Álfhólsvegur 62.

Kynning á byggingarleyfisumsókn

Umsögn

Kópavogi 28. júní 2024.
málsnr. 24012320
Umhvefissvið – skipulagsdeild. EML

EFNI: Skuggavarp
MÆLIKVARÐI: Ekki í kvarða
FRUMSTÆRÐ BLAÐS: A3
TEIKNAÐ: IC VERKNR: 2305
YFIRFARIÐ: IC TEIKN. NR: 004
DAGSETNING ÚTGÁFU: 04.02.2024 ENDURSK.:

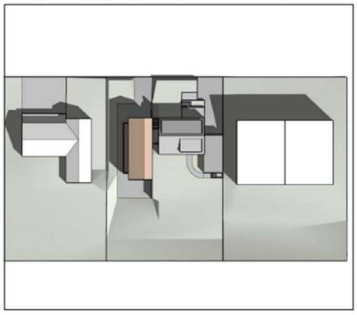
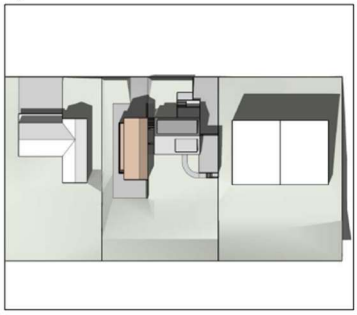
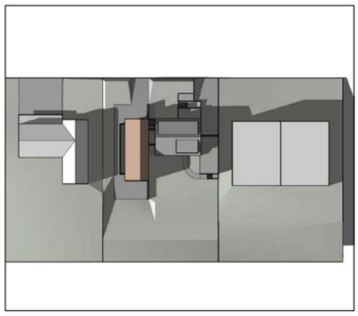
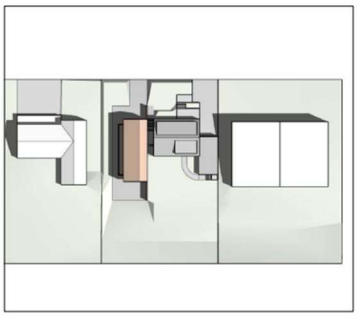
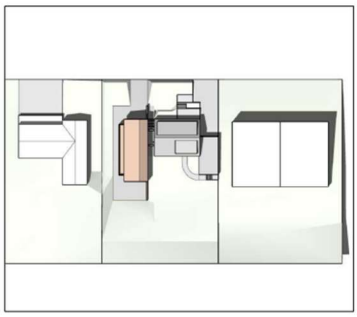
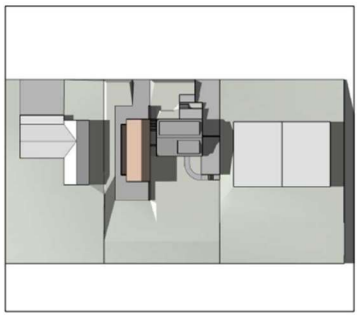
2.2
Ekki er óeðlilegt að eigendur lóðarinnar óski að auka nýtingarhlutfall hennar með auknu byggingarmagni á lóðinni. Við vitum vel að almennt má búast við að eitthvert ónæði hljótist af því að búa í þéttbýli, og friðhelgi einkalífs er ekki sú hin sama og í dreifbýli. Eigi að síður teljum við að byggingaráform á nágrannalóð séu langt umfram það sem búast má við í þéttri byggð, og tekur til eftirfarandi þátta: a. Í gróinni byggð er mikilvægt að nýbyggingar séu staðsettar þannig innan lóðar að þær varpi ekki skugga á lóð nágranna. Enn mikilvægara er að forðast skerðingu á birtumagni í aðliggjandi húsum. Sú hlið fyrirhugaðrar nýbyggingar sem snýr að okkar eign er 6,6 m á breidd. Á milli eldra húss og þess nýja eru 1.4 m. Þetta þýðir að vesturhlið flyst 8 m nær okkar eign, og verða einungs 6 m á milli húsanna. Lengd nýbyggingarinnar eru 13,5 m og hæð hennar 6,4 m eða um einum metra hærri en okkar eign. Sökum þess hve nálægt lóðarmörkum fyrirhuguð nýbygging er staðsett, hversu há hún er og hvernig formi hennar er háttað er ljóst að við verðum fyrir verulegri birtuskerðingu. Gildir þetta sérstaklega um svefnherbergi á báðum hæðum, en þar mun morgunsól alveg hverfa, og verulega draga úr dagsbirtu.

2.3
Staðsetning nýbyggingarinnar innan lóðarinnar, aðeins sex metra frá okkar húsi, gerir það að verkum, að innsýn er óumflúin á báða vegu. Grenndaráhrif vegna staðsetningu svala, og stórra glugga á vesturhlið nýbyggingarinnar, á móti svefnherbergjum í húsi okkar, eru verulega neikvæð. Af svölum verður beinlínis horft niður, og inn í svefnherbergin. Allt framangreint hefur verulega neikvæð grenndaráhrif gangvart okkar eign, og er breytingin langt umfram það sem búast má við í þegar byggðum hverfum. b. Nokkur hæðarmunur er milli lóðanna að Álfhólsvegi 60 og 62. Okkar hús sendur í götuhæð, á meðan núverandi hús að Álfhólsvegi 62 stendur hátt í lóðinni. Er hæðarmunur á milli húsanna tveggja enn meiri vegna þessa. Af grenndarkynningargögnum sést að hæðarmunur á gólfplötu fyrirhugaðrar nýbyggingar og okkar húss eru 2 m. Hæð nýbyggingarinnar eru 7 m. og er fundin með því að draga línu milli mæna hússins sem fyrir er á lóðinni og okkar húss. Það að notast við þessa aðferð til að ákvarða hæð nýbyggingarinnar er mjög óeðlilegt sökum fyrrgreinds hæðarmunar, bæði hvað varðar lóð og hús. Ljóst er að þessi grenndaráhrif fyrirhugaðrar nýbyggingar aukast verulega gagnvart okkar eign, bæði hvað varðar skuggavarp og birtuskerðingu.

Umsögn 2.2
Samkvæmt skuggavarpsgreiningu sem fylgir kynningargögnum nær skuggavarp af fyrirhugaðri nýbyggingu ekki yfir til lóðar Álfhólsvegar 60. Fyrirhuguð nýbygging skyggir ekki á suðurhluta eða sólríkasta dvalarsvæði nærliggjandi lóðar. Áætluð

fjarlægð milli nýbyggingar og íbúðarhúss Álfhólsvegar 60 samkvæmt kynningargögnum er 6.9 metrar, nýbygging er í 3.06 metra fjarlægð frá lóðarmörkum. Íbúðarhús Álfhólsvegar 60 er 3.86 metrar frá lóðarmörkum. Þar sem bygging færist nær lóðarmörkum er líklegt að birtuskilyrði skerðist en þó ekki svo að það hafi íþyngjandi grenndaráhrif. Mat skipulagsdeildar er að hægt sé að koma til móts við innsenda athugasemd og færa fyrirhugaða nýbyggingu jafn langt frá lóðarmörkum og íbúðarhús Álfhólsvegar 60 er.
